ПАСПОРТ ДОСТУПНОСТИ объекта социальной инфраструктуры (ОСИ) № 21

- 1.1. Наименование (вид) объекта: Нежилое здание (Корпус № 19-А)
- 1.2. Адрес объекта: Российская Федерация, Тульская обл., г. Тула, р-н Привокзальный, пр. 18-й Мясново, д. 94., литер-а

**АКТ ОБСЛЕДОВАНИЯ
объекта социальной инфраструктуры
К ПАСПОРТУ ДОСТУПНОСТИ ОСИ № 21**

Фото № 9.

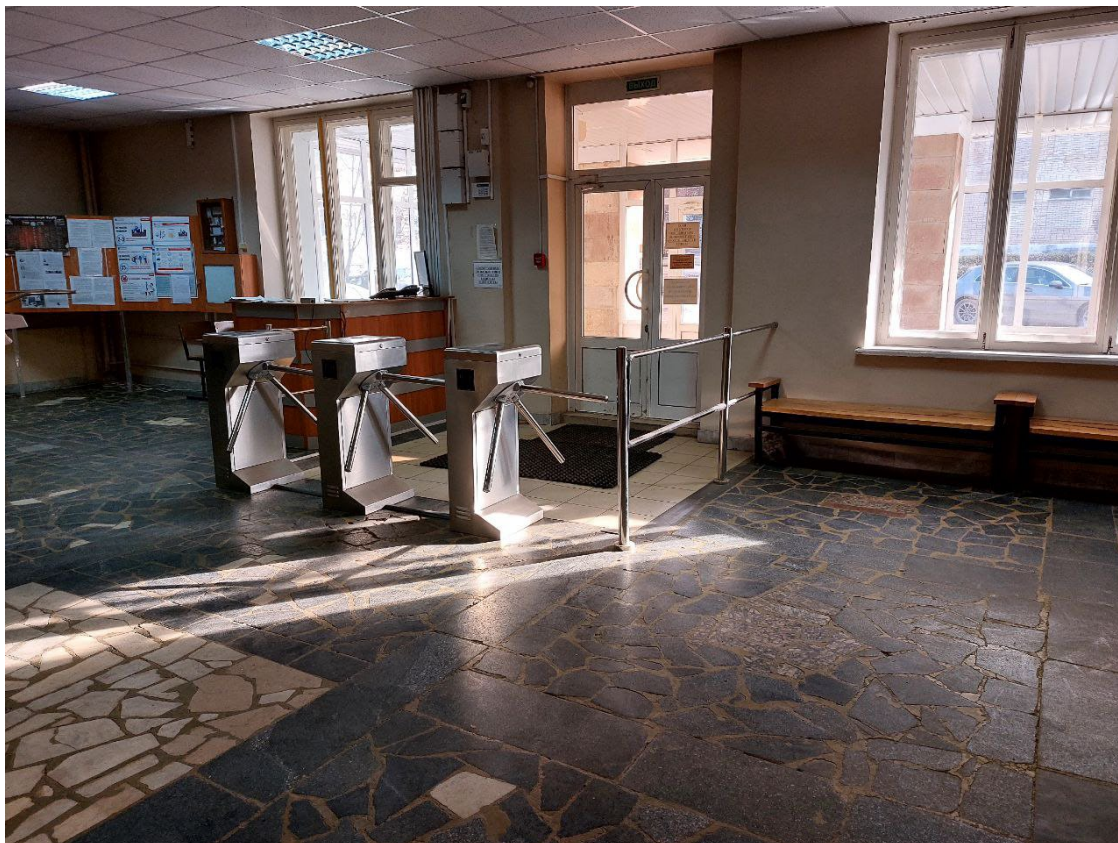
3.1	Коридор (вестибюль, зона ожидания, галерея, балкон)	есть		9	Отсутствует тактильная информационная мнемосхема справа при входе в помещение.	К,О,С, Г,У	Предусмотреть установку тактильной или тактильно-звуковой информационной мнемосхемы справа при входе в помещение (не далее 2-4м от входа) на высоте 1.2-1.6м, отображающей информацию о помещениях в здании. Не мешая основному потоку посетителей	Текущий ремонт
				9	В холлах не оборудованы места отдыха и ожидания для инвалидов.	К, О, С, Г, У	Обеспечить зону отдыха и ожидания для инвалидов оборудованное информационным знаком «Место для инвалидов» и скамьей с опорой для спины и подлокотником. (п. 5.3 СП 59. 13330.2020)	Текущий ремонт
				9	Отсутствует место для собаки – поводья.		Предусмотреть для собаки-поводыря специальное место для отдыха/ожидания, минимальный размер которого составляет 1,5 м2 с возможностью фиксации собаки на свободном поводке. (п. 6.2.5 СП 59. 13330.2020; ФЗ 181 ст. 15 п.7)	Текущий ремонт

Фото № 30.

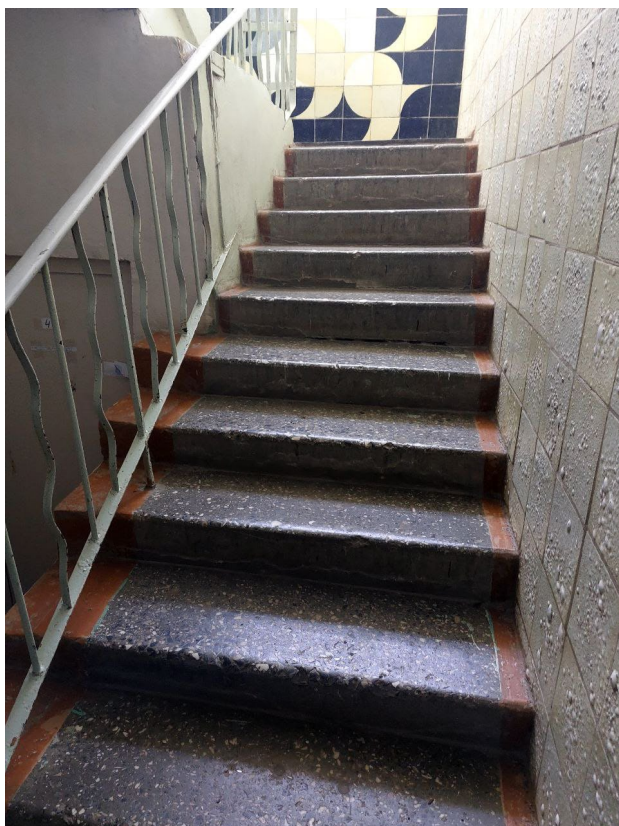
3.2	Лестница (внутри здания)	есть		10,28,30	Отсутствует контрастное выделение краевых ступеней верхнего и нижнего лестничных маршей	С	Выделить краевые ступени лестницы контрастными полосами шириной не менее 0,08м. по всей ширине лестничного марша (п. 6.2.8 СП 59.13330.2020)	Текущий ремонт
				11	Поручни лестницы не нормативные.	С, О	Высоту поручня определяют от его верхней части до поверхности проступи ступеней и принимают 0,9 м. (п. 5.1.13. СП 59.13330.2020)	Текущий ремонт
				28,30	Отсутствуют бортики на боковых краях ступеней, не примыкающих к стенам	О	Рекомендуется оборудовать бортики высотой не менее 0,02м или применить другие устройства на боковых краях ступеней, не примыкающих к стенам, для предотвращения соскальзывания тростей. (п.6.2.8 СП 59.13330.2020)	Текущий ремонт
				20,30	Отсутствует обозначение начало/оконч	С	Обозначить осязательными предупреждающими	Текущий ремонт

3.6	Пути эвакуации (в т.ч. зоны безопасности)	есть		25,27, 30	Отсутствуют указатели направления движения для инвалидов на путях эвакуации, выполненных на светонакопительных информационных табличках	К, О, С, Г, У	Предусмотреть указатели направления движения на путях эвакуации, выполненные на светонакопительных информационных табличках (планы эвакуации, направление движения при эвакуации). К доступному выходу /входу.	Текущий ремонт
					Отсутствуют светозвуковые оповещатели для	К, О, С, Г, У	Установить светозвуковые оповещатели на этажах и путях движения, а также в	Текущий ремонт

Фото № 33. Высота 2 см.

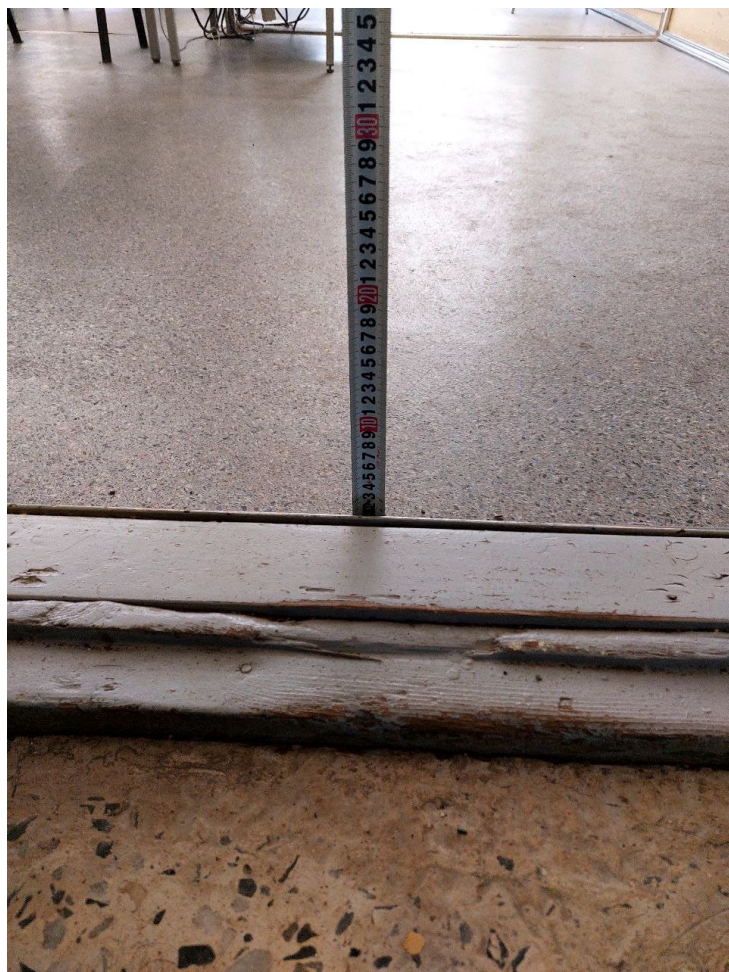
4.1	Кабинетная форма обслуживания	есть		31,36	Отсутствуют информирующие тактильные таблички с названием помещений	С, Г, У	Установить информационные тактильные таблички с шрифтом Брайля и названием, рядом с дверью со стороны дверной ручки на высоте 1,4-1,6м, выполненные рельефно-точечным и рельефно-графическим способом с названием и номерами конечной цели движения	Текущий ремонт
				37	Ширина дверных проемов менее 0,9м в свету.	К, О,С	Установить двери с шириной рабочей створки не менее 0,9 м в свету. До капитального ремонта допустимая ширина дверных проемов 0.8м в свету. (п. 6.1.5 СП 59.13330.2020)	Текущий ремонт
				32	Ширина дверных проемов менее 0,9м в свету.	К, О,С	Предусмотреть ширину дверных проемов не менее 0,9м в свету. (п. 6.1.5 СП 59.13330.2020) До ремонта обе створки двери должны находиться в открытом состоянии.	Текущий ремонт
				33	При входе в учебные	К, О, С	Установить перекатные пандусы	Текущий ремонт

аудитории высота порогов дверных проемов превышает 0,014м.		на ширину дверного проема в местах перепада высот (при капитальном ремонте высота порога дверного проема не должна превышать 0,014 м одного элемента) (п. 6.2.4. СП 59 13330.2020).	
				34,38	Аудитории не оборудованы аудиовизуальн ой системой информации, специальными техническими средствами обучения индивидуально го и коллективного пользования.	С, Г	Рекомендуется оборудовать классы ауди-визуальной системой информации, специальными техническими средствами обучения индивидуального и коллективного пользования, а также индукционной петлей, системой усиления звука для слабослышащих детей (переносной индукционной петлей или беспроводная звукоусиливающая аппаратура коллективного пользования, работающая в FM режиме (радиокласс, FM-система) для инклюзивного образования), сенсорным оборудованием для занятий со слабовидящими детьми и т.п. (согласно Приказам Минобрнауки России от 17.10.13 №1155 и от 05.04.17 №1309) Рекомендуется использовать в учебном процессе видео аппаратуру, интерактивные доски, проекторы, вычислительные комплексы с электронными образовательными ресурсами, специальную мебель для инвалидов	Текущий ремонт
